Doplněk technické zprávy v rámci revize DPS č.K1-1, K2-2 dle Smlouvy o dílo ze dne 18.2. 2015 řešící:

<b>Název akce:</b>	<b>Oprava a rekonstrukce areálu klášterů Český Krumlov – část areál bývalého kláštera řádu sv. Kláry</b>
<b>Místo akce:</b>	Český Krumlov, areál mezi ulicemi Latrán a Pivovarská k.ú. Český Krumlov, 622931 <b>p.č.766/1 – K1, K3 p.č.711/1 – K2 p.č.712 – K4 p.č.766/2 – K5</b>
<b>Stavebník:</b>	<b>Město Český Krumlov náměstí Svornosti 1, 381 01 Český Krumlov IČ: 00245836</b>
<b>Partneři projektu:</b>	<b>Městské divadlo Český Krumlov IČ: 65006267 Horní ul. 2, 381 01 Český Krumlov Kontaktní osoba/ředitel: Jan Vozábal Tel.: 602 331 162 E-mail: jan.vozabal@divadlock.cz Manažer projektu: Ing. Kateřina Slavíková Tel.: 602 308 852 E-mail: katerina.slavikova@divadlock.cz</b>
<b>Generální projektant:</b>	<u>Sdružení pro zpracování projektové dokumentace akce opravy a rekonstrukce areálu klášterů Český Krumlov – část areál bývalého kláštera řádu sv. Kláry</u>  <i>Masák &amp; Partner s.r.o.:</i> Ing. arch. Jakub Masák autorizovaný architekt bez specifikace oboru č. autorizace: 03 086 Rooseveltova 39/575, Praha 6, 160 00 tel.: 777 121 003 e-mail: <a href="mailto:masak@masak-par

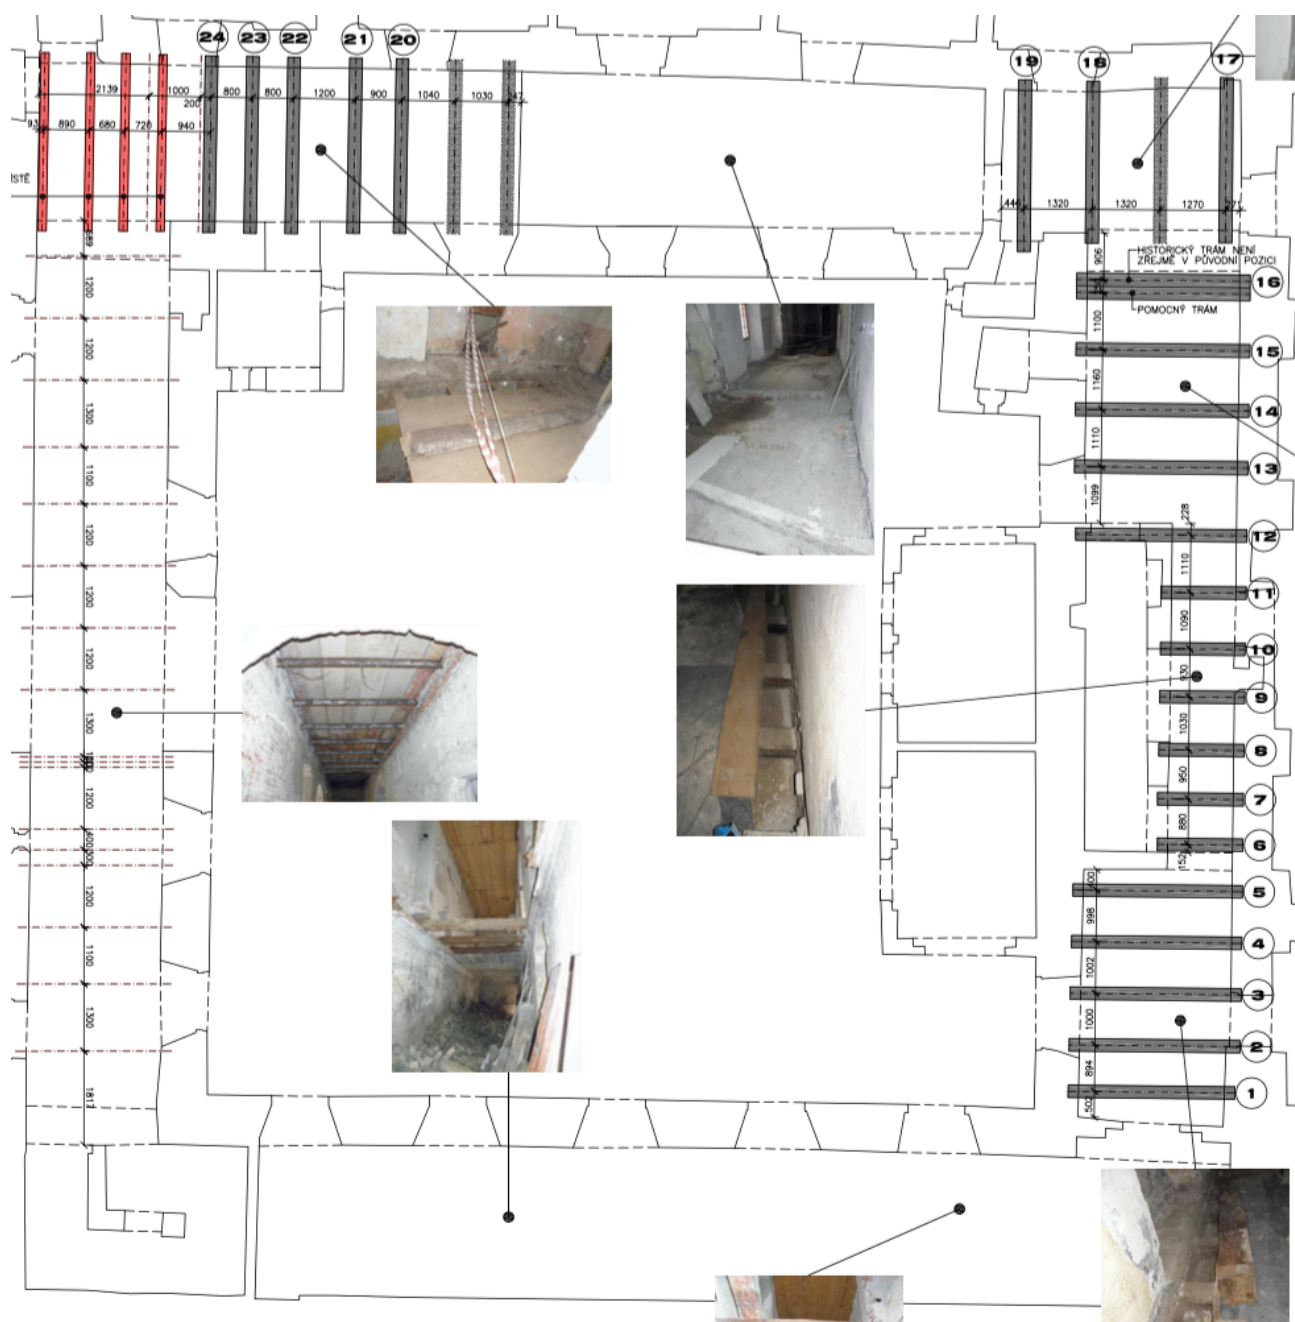
V rámci stavby a návaznosti na objevené gotické sklepy (viz.níže) je navržena úprava výšek nových podlah v části 1.NP (v závorce poznámka s popisem změny):

Výška podlahy v DPS 10/2011	Nově navržená výška
K1-1-014 0,000	+0,150 (z důvodu zastropení
sklepů, v části chodby nově navržená rampa 4,2% od vstupních dveří)	
K1-1-015 +0,250	+0,150
K1-1-016 +0,250 (prkenná)	+0,150 (cihelná dlažba)
K1-1-017a +0,250	+0,150
K1-1-017b +0,250	+0,150
K1-1-018 +0,250	+0,150
K1-1-020 +0,250 (prkenná)	+0,150 (cihelná dlažba)
	+0,300 (cihelná dlažba – schod
	z důvodu klenebního pásu
	v podlaze)
K1-1-021 +0,250	+0,150
K1-1-022 +0,250	+0,150
K1-1-025 +0,020 (prkenná)	+0,200 (z důvodu zastropení
sklepů, cihelná dlažba)

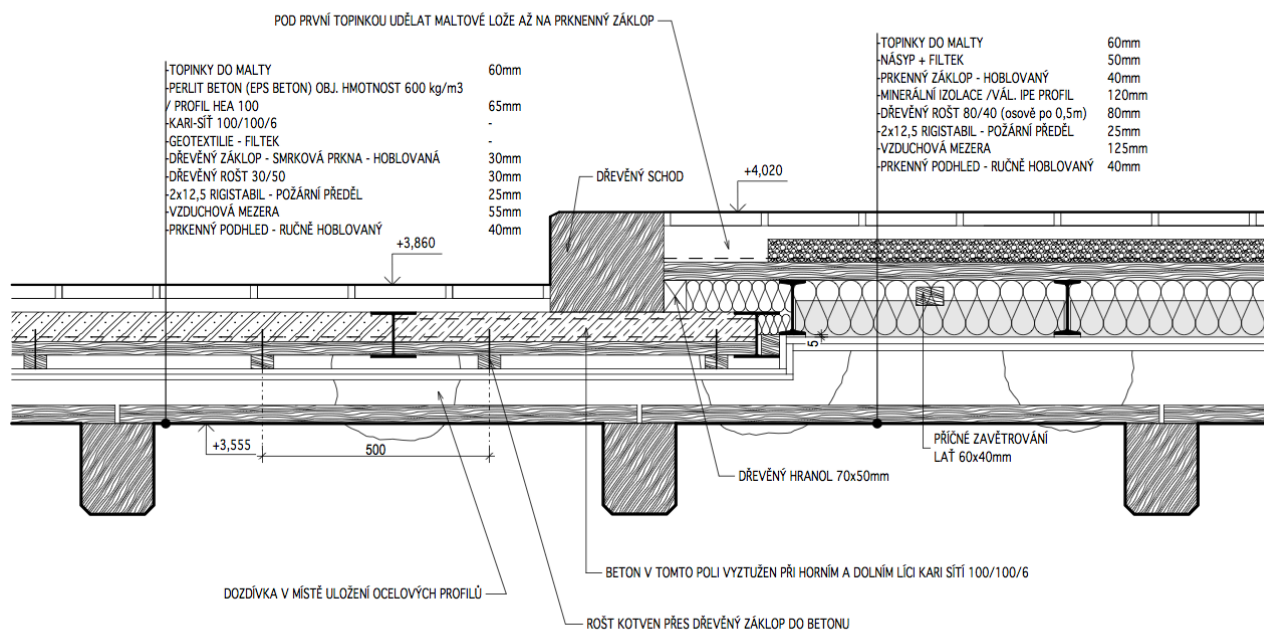
Gotické trámy nejsou na navrhovaný provoz unosné. Z tohoto důvodu je nutné nad nim realizovat novou stropní konstrukci, která bude zároveň požárním předělem mezi požárními úseky. Stropní konstrukce je navržena z ocelových I profilů. V místě stropních trámů č.20 – 24 je navržena snížená skladba:

Snížená skladba je z důvodů návazností výškových úrovních podlah 2.NP, schodiště a bezbariérového přístupu z výtahu do mj. sloupového sálu. Zároveň je nutné v této části z technologických důvodů tyto trámy osadit o cca 50 mm níže z důvodu realizace požárního předělu, který musí být ze spodní strany řádně přestěrkován.

Standardní skladba pro trámy č.1 – 16:

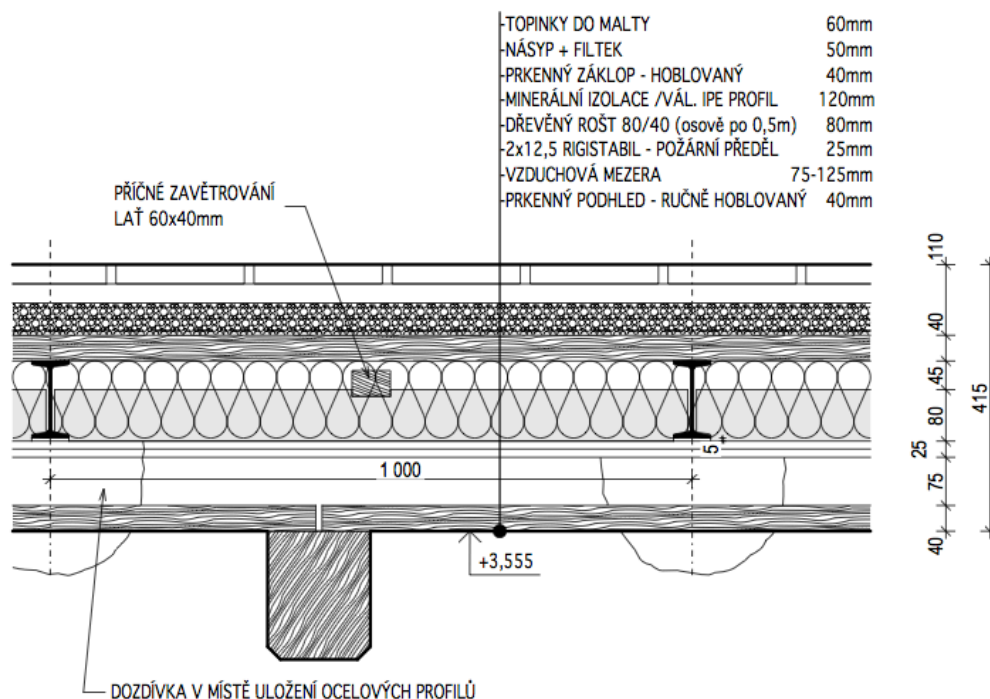
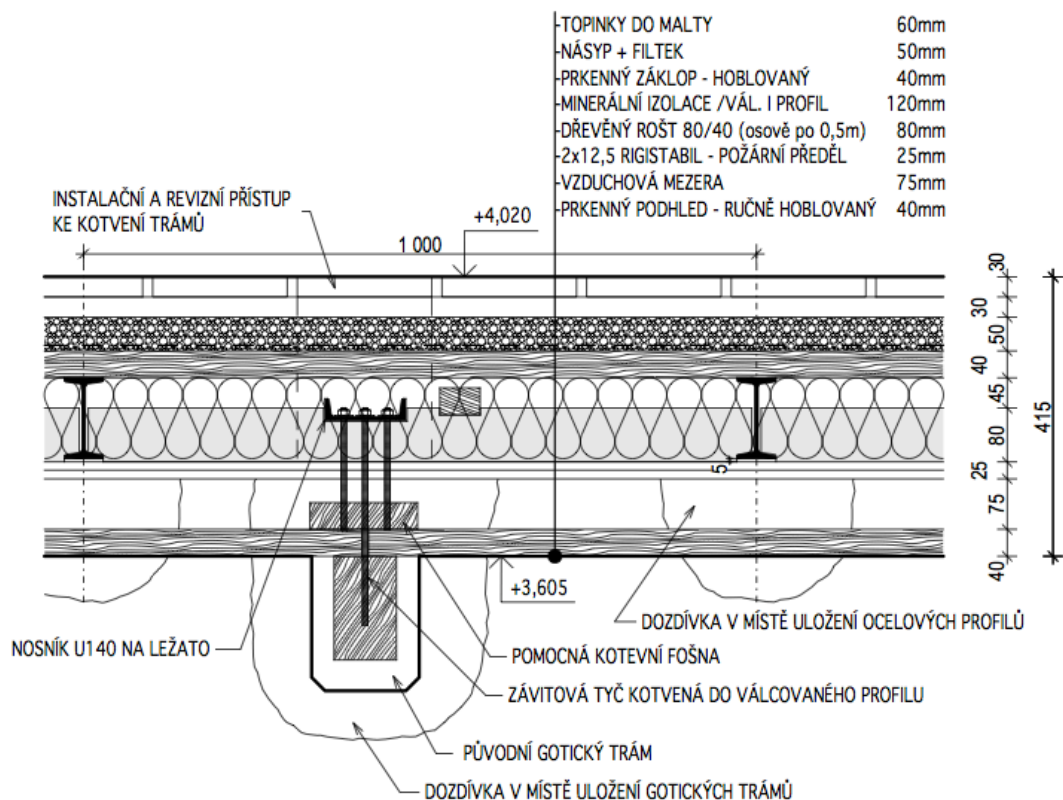
Detail vyvšení trámů č.17 – 19 z důvodu špatné únosnosti i po restaurování a vložení protéz:

Řešení v místě schodišťové stěny:

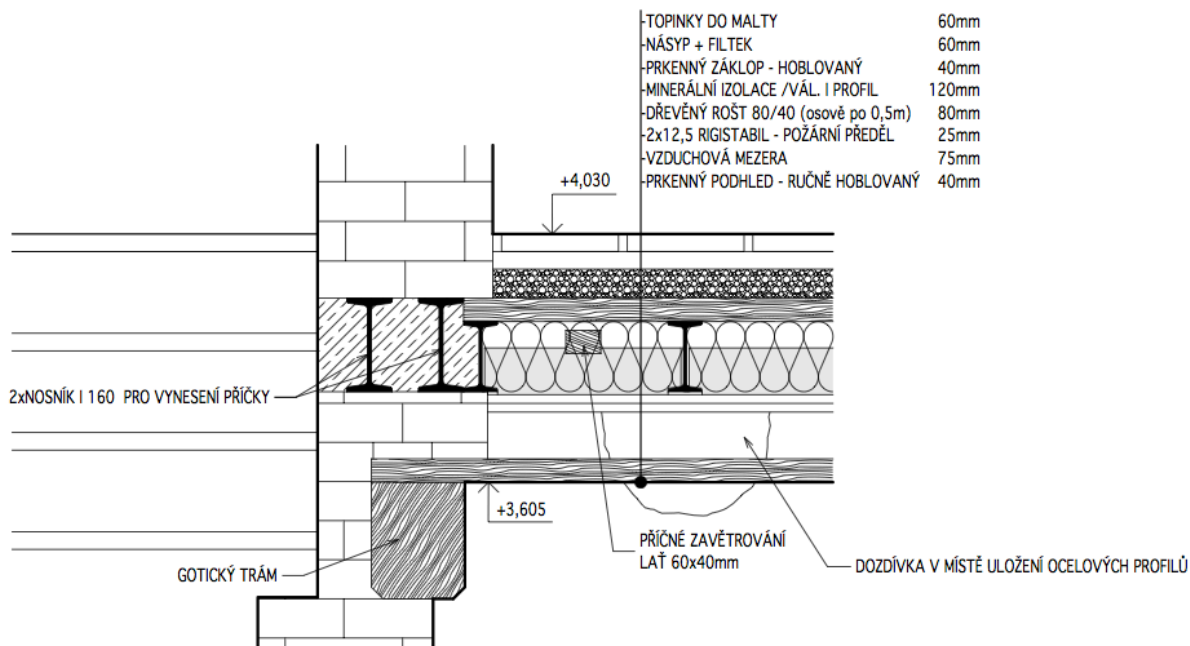
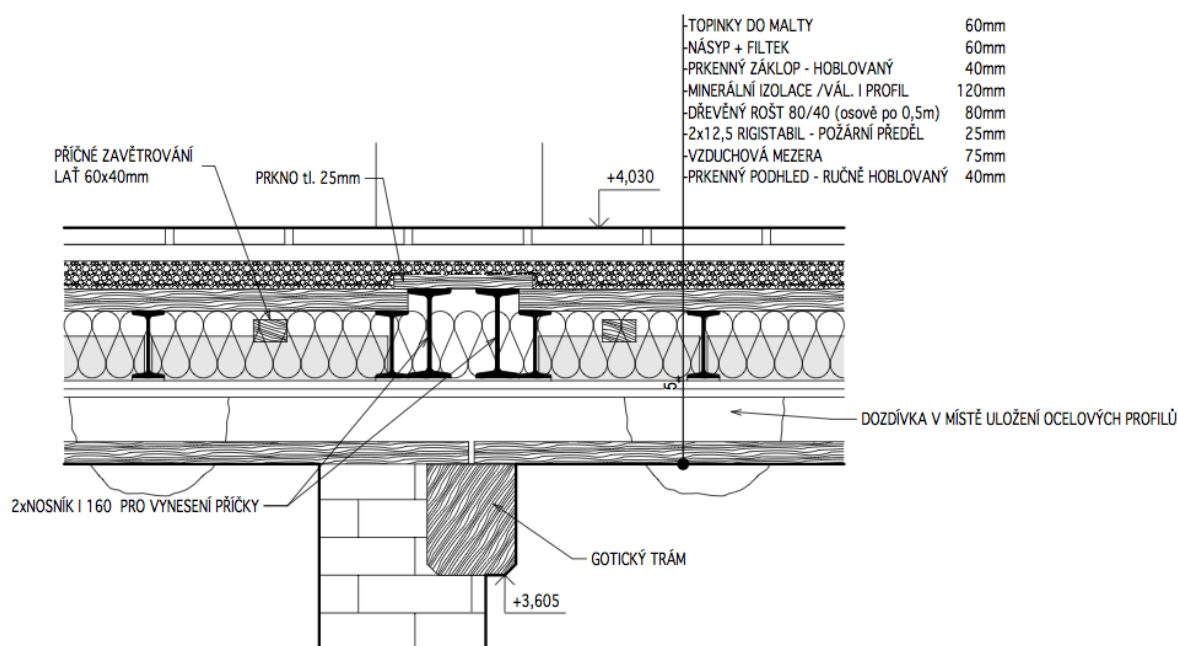
Vkládaný prkenný podhled (záklop) z ručně hoblovaných prken je na trámy pokládán po cca 1m kusech (dle rozteče trámů), prkno o délce 4 m bude rozřezáno a instalováno na trámy v řadě za sebou tak, aby průběžně pohledově navazovalo, základ je položen volně z důvodu ventilace, dilatace a revidovatelnosti dutiny a požárního předělu nad gotickými trámy, prkna mají dle analogie původního základu zkosené hrany pod úhlem 45°. V projektu je navržen základ ze 100% z nového masivního dřeva o šířce 300 – 400 mm, původní základ se zachoval z cca 15% plochy, po jeho ořezání napadených částí dřevokaznou houbou a chemické sanaci bude na stavbě rozhodnuto o jeho příp.využití např.v místnosti K1-1-038.

Replika biedermaierových kachlových kamen K1-2-007 (nahrazují v DPS navržený typový výrobek „empírových“ kamen) – X49:

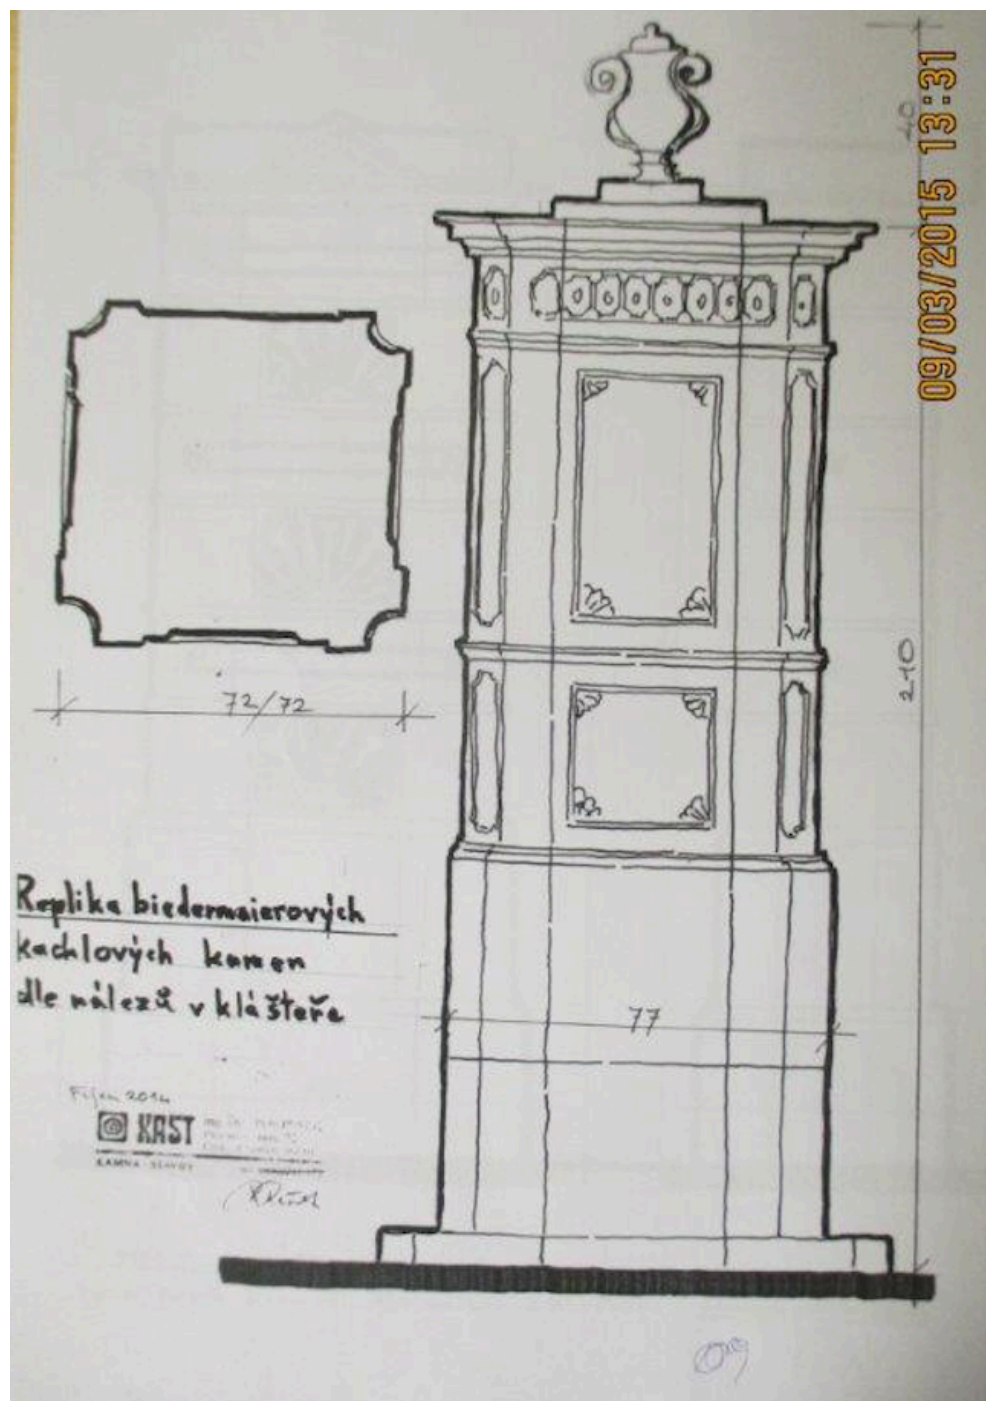
Replika biedermaierových kachlových kamen nově v K1-2-009, kde u komínového tělesa č.8 lépe vyniknou (nahrazují v DPS navržený typový výrobek „empírových“ kamen, který byl umístěn v místnosti K1-2-008, pod kamny je nově navržen nehořlavý podklad – nabetonávka na násypu, cihelná dlažba – topinky do malty, rozměry cca 1560x1400 mm dle komínového tělesa, to vše na únosné klenbě, podklad v místnosti 008 zrušen) – X02:
